Avviso di sicurezza URGENTE

La copertura del meccanismo di rotazione del braccio a L potrebbe cadere sui sistemi Philips Allura e Philips Azurion con montaggi a soffitto fissi monoplanari

Novembre 2023

Figura 1 - Esempio di copertura del meccanismo di rotazione del braccio a L staccata

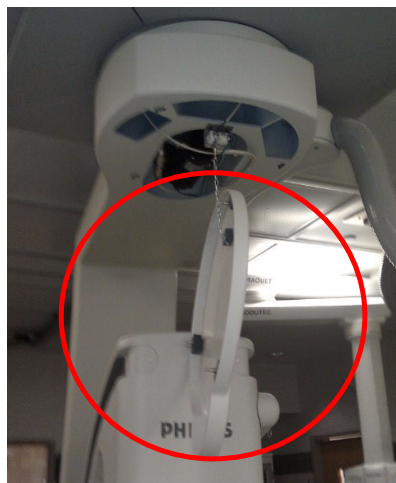
Philips ha identificato un potenziale problema di sicurezza con la famiglia di prodotti Philips Allura e Azurion monoplanari dotati di montaggi a soffitto fissi. Il braccio a L montato a soffitto contiene una copertura del meccanismo di rotazione che potrebbe cadere in caso di collisione tra il braccio a L e altre apparecchiature ospedaliere (ad esempio, una lampada scialitica). Sebbene la copertura sia assicurata da una catena di sicurezza, in caso di collisione, la catena potrebbe staccarsi, causando la caduta della copertura sul paziente, sull'utente o sugli astanti. Si sono verificati 5 incidenti in cui sono state segnalate lesioni di lieve entità, come ecchimosi o graffi. A tutt'oggi non sono stati segnalati infortuni gravi o decessi correlati a questo problema.

Come rimedio, Philips sta sostituendo le coperture esistenti di tutti i sistemi Philips Allura e Philips Azurion interessati con montaggio a soffitto fisso monoplanare con una nuova copertura del meccanismo di rotazione del braccio a L (fissata con bulloni invece di clip a molla) per garantirne la resistenza alle collisioni con dispositivi esterni.

Philips contatterà tutti i clienti interessati per pianificare una visita da parte di un tecnico di assistenza per sostituire gratuitamente la copertura del meccanismo di rotazione del braccio a L (riferimento FCO72200510 per i sistemi Philips Allura, inclusi i sistemi Philips Poly G H5000, FCO72200511 per i sistemi Philips Azurion).

Figura 2 - Sono interessati solo i sistemi con montaggio a soffitto fisso monoplanare (come illustrato sopra)

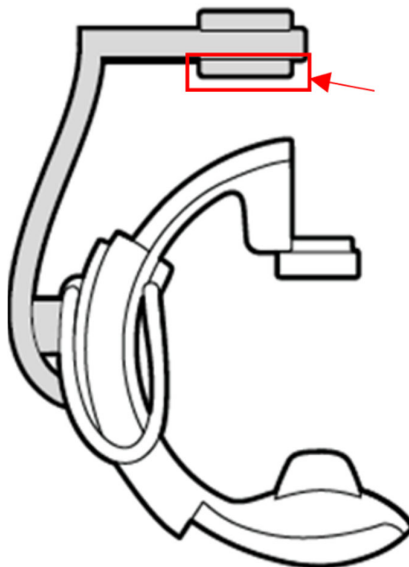
Tutta la famiglia di prodotti Allura e Azurion monoplanari con montaggi a soffitto fissi è interessata da questo problema, come illustrato nella Figura 2 e nella Tabella 1 di seguito.
